Umgestaltung des Zitadellenumfelds

Werkstatt zur Vorplanung | 20. Februar 2019

Dokumentation

Station 2: Aktivitätsfelder

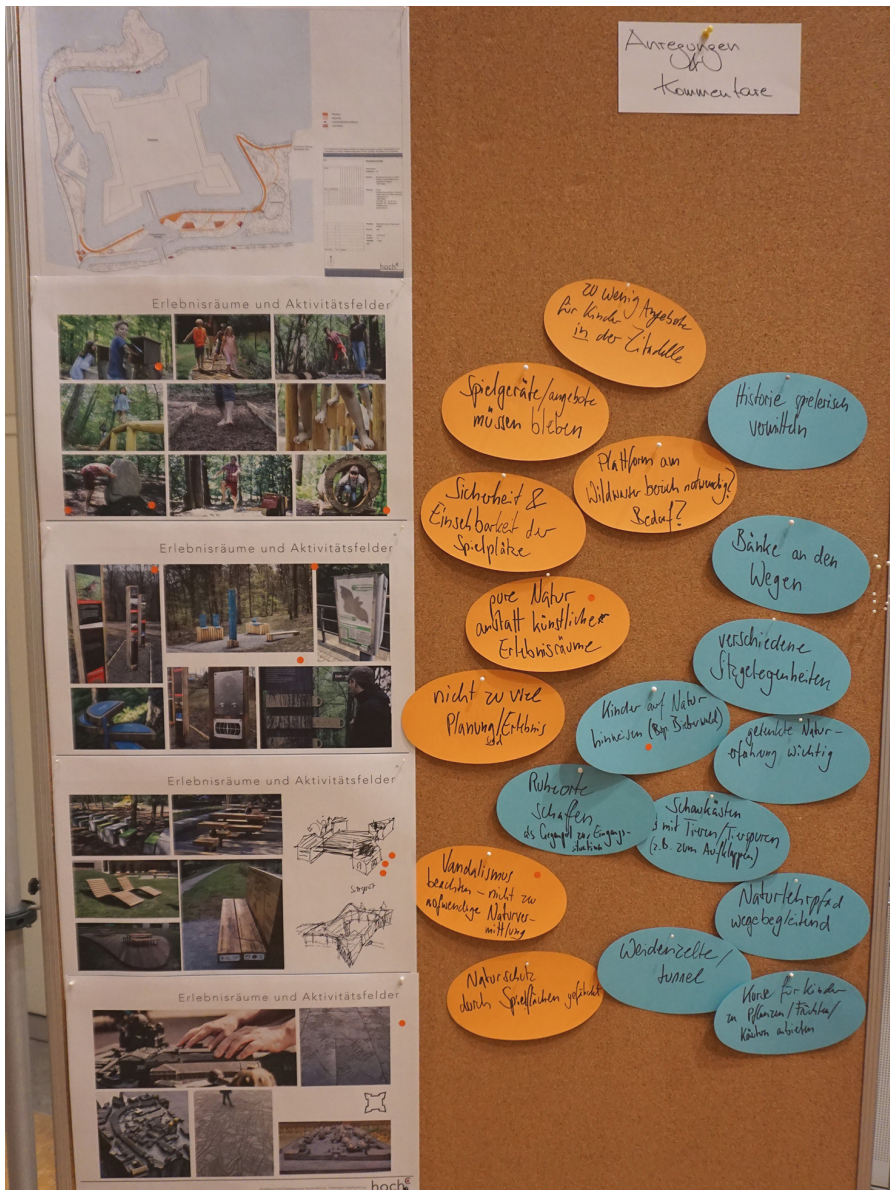
An dieser Station stand die Kontroverse zwischen **Naturraum** und **Erlebnisort** im Mittelpunkt. Einerseits wurden Naturlehrangebote für Kinder begrüßt und mit weiteren Ideen ergänzt. Zu diesen zählten u.a. Schaukästen mit Tierspuren, Zelte/Tunnel aus Weiden und weg begleitende Naturlehrpfade. Konsens unter diesen Beiträgen war, dass eine **gelenkte Naturerfahrung** wichtig sei. Im Gegensatz dazu empfanden einige Teilnehmer*innen die Aktivitätsfelder als **Überangebot**, welches die Wahrnehmbarkeit der puren Natur störe. Die Meinung, dass Kinder auf die Natur hingewiesen werden sollten (z.B. durch eine Ausschilderung „Biberwald“), wurde zwar geteilt, zu viele Spielflächen würden aber den Naturschutz und das Landschaftsbild stören. Vielmehr wurde gewünscht, zur bestehenden turbulenten Eingangssituation einen Ruheort als Gegenpol zu schaffen und nicht zu viel Angebot zu planen. Außerdem gab es Befürchtungen, eine zu aufwendige Ausstattung würde dem Vandalismus nicht standhalten.

Weiterhin ist der bestehende Spielplatz stark frequentiert, so dass die **Spielgeräteangebote** unbedingt gehalten werden sollen. Die Standortverlegung bereitet dabei keine Probleme, nur muss die Sicherheit und Einsehbarkeit der Spielplätze trotzdem gewährleistet sein.

Weitere Hinweise regten vermehrte **Sitzgelegenheiten** vor allem an den Wegen an. Die Idee der Sitzbank in Zitadellenform fand großen Anklang. Eine Teilnehmerin sah auch die Zitadelle selbst als Potenzial für mehr Angebote, besonders für Kinder, um Historie spielerisch zu vermitteln.

Ein letzter Einwurf äußerte sich kritisch zu der **Aussichtsplattform** an Wildwasserbereich und stellte deren Bedarf bei den wenigen Wildwasserfahrten in Frage.

Station 4: Denkmalschutz und Anbindung an die Altstadt

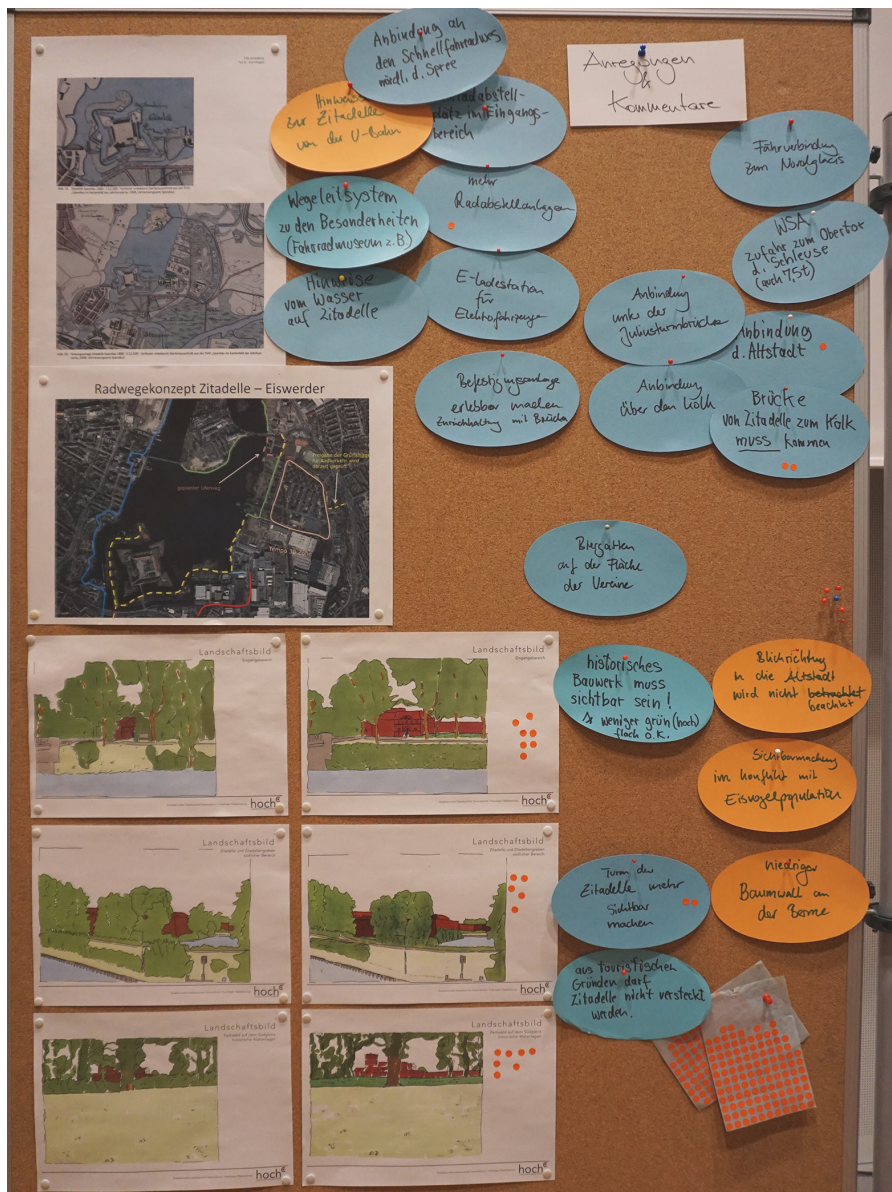
An dieser Station war die **Sichtbarmachung** der Zitadelle ein wichtiges Thema. Aus touristischen Gründen sollte das historische Bauwerk, vor allem der Juliusturm sichtbar gemacht werden. Dazu wurde ein niedriger Baumwall an der Berme vorgeschlagen.

Bei den **Freistellungsvarianten**, die an dieser Station bepunktet werden konnten, fehlten einigen Diskutanten jeweils eine dritte Variante mit noch weniger Grün. Allerdings steht die Sichtbarmachung der Zitadelle in Konflikt mit dem Schutz der Eisvogelpopulation.

Für eine bessere Anbindung an die Altstadt wurde von der Mehrheit der Teilnehmenden die (langfristig) geplante **Brücke zum Kolk** befürwortet ebenso wie eine Wegeanbindung unter der Juliusturmbrücke.

Des Weiteren wurde vorgeschlagen, eine **Anbindung zum Spreeradweg** sowie mehr **Abstellmöglichkeiten für Fahrräder** zu schaffen. Diese sollten am Eingangsbereich aufgestellt werden, wie auch eine E-Ladestation für Elektrofahrzeuge.

Als wichtige Maßnahme wurde von mehreren Teilnehmenden ein **Wegeleitsystem** genannt, um auf die Zitadelle und ihre Besonderheiten hinzuweisen. Hinweisschilder sollten sowohl am U-Bahnhof aufgestellt werden als auch vom Wasser aus ersichtlich sein.

Weitere Vorschläge waren die **Wiederbelebung des Fährbetriebs** zum Nordglacis sowie die Neuanlage eines **Biergartens auf den Vereinsflächen**.

Station 5: Natur- und Umweltschutz

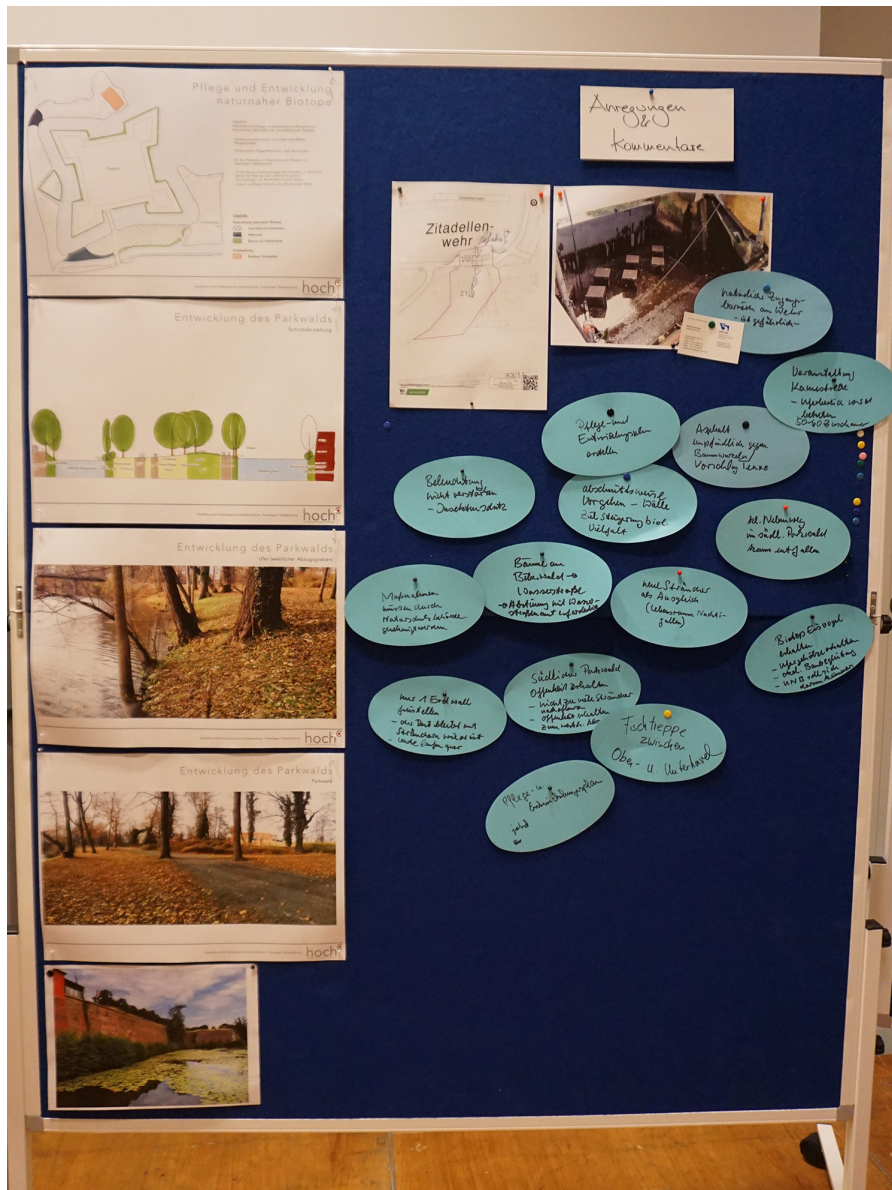
An der Station Natur- und Umweltschutz wurde rege über die Pflege und Entwicklung naturnaher Biotope diskutiert. Bzgl. der geplanten **Rückschnitt-Maßnahmen** wurde angeregt, dass nur ein Erdwall von Sträuchern freigestellt werden sollte. Die Bäume bleiben stehen und die anderen Erdwälle sollten so bleiben wie sie sind. Außerdem sollte hier abschnittsweise vorgegangen werden. Um das Biotop des Eisvogels zu erhalten, müssen Ufergehölze erhalten werden. Vorgeschlagen wurde eine **ökologische Baubegleitung**, um die sich die Untere Naturschutzbehörde kümmern sollte. Als Ausgleich der Rückschnitt-Maßnahmen sollten neue Sträucher gepflanzt werden, auch um den Lebensraum der Nachtigall zu schützen. Für den südlichen Parkwald wurde hingegen angeregt, die Offenheit zu erhalten und nicht zu viele Sträucher nach zu pflanzen.

Es wurde außerdem darauf hingewiesen, dass die geplanten Maßnahmen durch die **Naturschutzbehörde genehmigt** werden müssen und eine Abstimmung mit dem Wasserstraßenamt erforderlich ist, sofern es sich um Bepflanzungen an Wasserstraßen handelt, z.B. die Bäume am Biber-Wald. Bzgl. der Uferbereiche wurde außerdem angemerkt, dass diese im Bereich der **Kanuslalomstrecke** bei Veranstaltungen zertreten werden. Aufgrund der **Gefahr am Wehr** seien natürliche Zugangsbarrieren erforderlich. Der Bauzaun sollte dann entfallen.

In Bezug auf die **Erschließung** wurde angeregt, dass der kleine Nebenweg im südlichen Parkwald entfallen kann. Aufgrund seiner Empfindlichkeit gegen Baumwurzeln wurde anstatt Asphalt Tenne als **Wegebelag** vorgeschlagen. Des Weiteren wurde angemerkt, dass zum Schutze der Insekten die **Beleuchtung** nicht verstärkt werden sollte. Zudem ist eine **Fischtrappe** zwischen Ober- und Unterhavel erforderlich.

Einig waren sich alle Beteiligten, dass es schnellstmöglich einen **Pflege- und Entwicklungsplan** braucht.

Station 6: Vereinsflächen

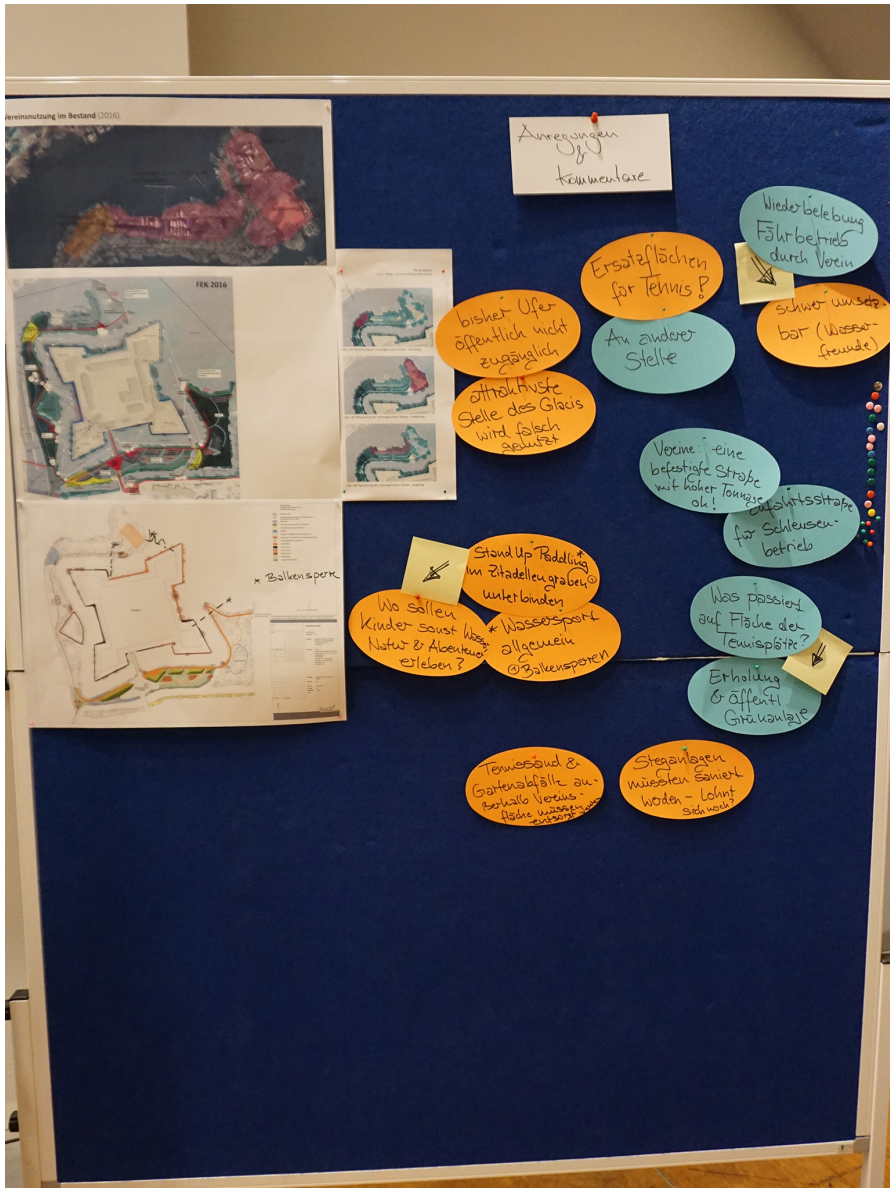
An der Station *Vereinsflächen* wurde von mehreren Teilnehmenden negativ angemerkt, dass die jetzige Situation nicht zufriedenstellend ist: dass die **attraktivste Stelle** des Glacis, an der die Zitadelle und der Spandauer See erlebbar sind, nur durch die Vereine genutzt wird und das Ufer nicht öffentlich zugänglich ist, müsse geändert werden.

Der vorgesehene **Rückbau der Tennisplätze**, um z.B. eine öffentliche Grünfläche mit Erholungsfunktion zu schaffen, wurde überwiegend begrüßt und auch Vertreter des Vereins Wasserfreunde Spandau 04 stimmten der Maßnahme zu, sofern ihnen adäquate Ersatzflächen an anderer Stelle angeboten werden.

Des Weiteren wurde von einigen Teilnehmenden angeregt, dass der **Wassersport im Zitadellengraben** z.B. mit Hilfe von Balkensperren, aus Gründen des Naturschutzes unterbunden werden sollte. Der Graben sei allerdings ein einzigartiger Ort für Kinder, um Wasser, Natur und Abenteuer zu erleben, erwiderte ein Vertreter der Wasserfreunde.

Ein weiterer Vorschlag war die **Wiederbelebung des Fährbetriebs** vom nordwestlichen Havelufer zum Nordglacis, ggf. durch den Verein organisiert. Aus Sicht der Wasserfreunde ist das allerdings schwer umsetzbar.

Bzgl. der **Erschließung** ist für den Verein eine - statt bisher zwei - Zufahrtsstraßen machbar, sofern sie befestigt und für hohe Tonnage geeignet ist. Eine Zufahrtsstraße für den Schleusenbetrieb muss ebenfalls gesichert sein.

Vor allem wünschen sich die Vereine **verbindliche Planungssicherheit**. Z.B. müssten ihre Steganlagen saniert werden und ihnen stellt sich die Frage, ob sich die Investitionen überhaupt noch lohnen.

Station 7: Aussichtspunkte / Wegesystem / Beläge

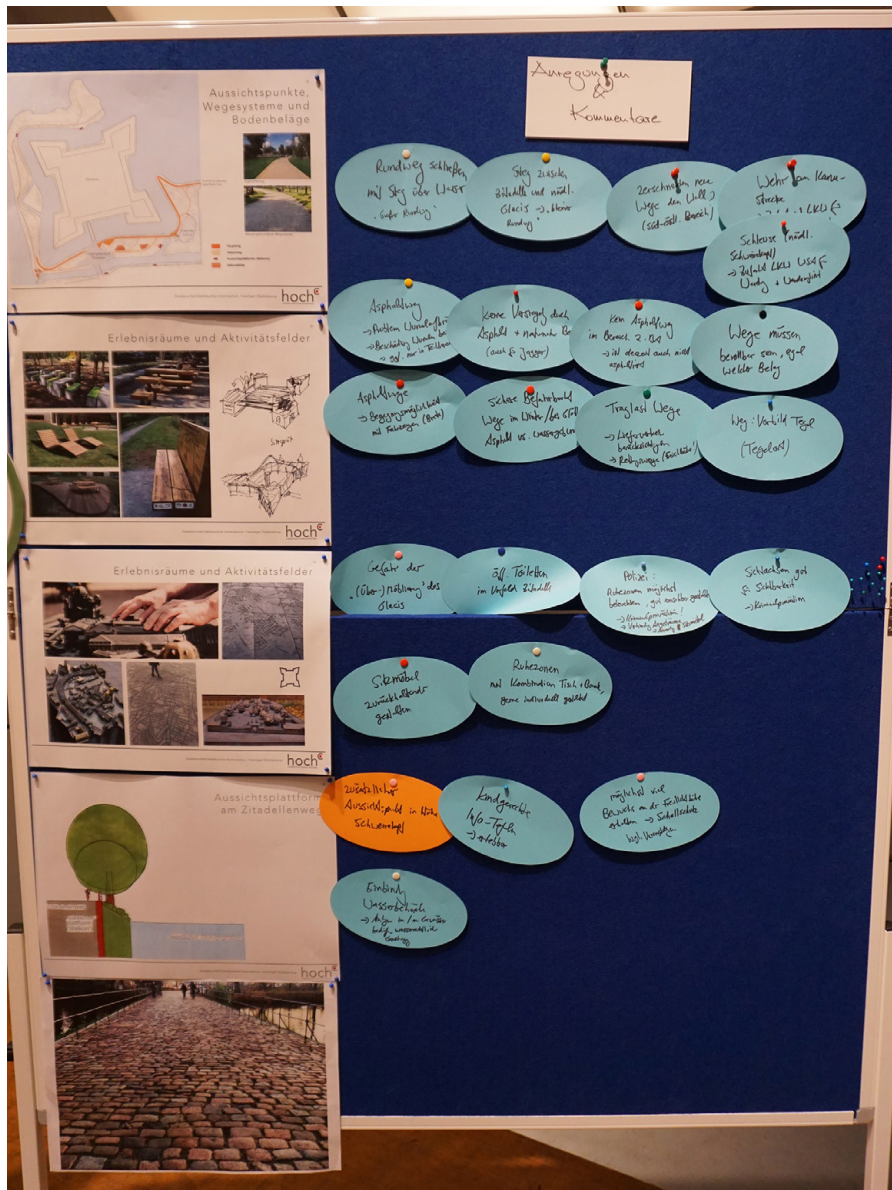
An dieser Station wurde über verschiedene Themen rege diskutiert. Bzgl. der geplanten **Aussichtspunkte** wurde angeregt, eine weitere Aussichtsplattform auf Höhe des Schweinekopfs zu errichten.

In Bezug auf das **Wegesystem** wurden Ideen verschiedener Rundwege eingebracht. Mit Hilfe eines Stegs über das Wasser könnte ein großer Rundweg hergerichtet werden. Mit einem weiteren Steg zwischen Zitadelle und nördlichem Glacis könnte ein kleiner Rundweg entstehen. Als Frage tauchte auf, ob die neuen Wege im südöstlichen Bereich den Wall zerschneiden.

Als möglicher **Wegebelag** wurde Asphalt kritisch diskutiert und vielmehr angeregt, naturnahen Belag zu verwenden. Dies sei auch für Jogger angenehmer und das Problem des Wurzelaufruchs könnte so vermieden werden. Auf jeden Fall sollen die Wege berollbar sein und auch im Winter sichere Befahrbarkeit gewährleisten. Als Vorbild wurden die Wege in Tegelort genannt.

Des Weiteren wurde auch an dieser Station über mögliche **Ausstattungs-elemente** diskutiert. Vorgesehene Ruhezonen sollten mit einer Kombination aus Tischen und Bänken ausgestattet sein, die möglichst zurückhaltend und gerne individuell gestaltet werden sollten. Bei einem neuen Wege-Leitsystem sollte darauf geachtet werden, dass die Infotafeln kindgerecht erlebbar sind. Es wurde auch auf die Gefahr einer Übermöblierung des Glacis hingewiesen. Öffentliche Toiletten wurden für den Eingangsbereich vorgeschlagen.

Bzgl. der **Kriminalprävention** gab es seitens der Polizei die Anregungen, die Ruhezonen möglichst zu beleuchten und gut einsehbar zu gestalten, um Angsträume zu vermeiden.
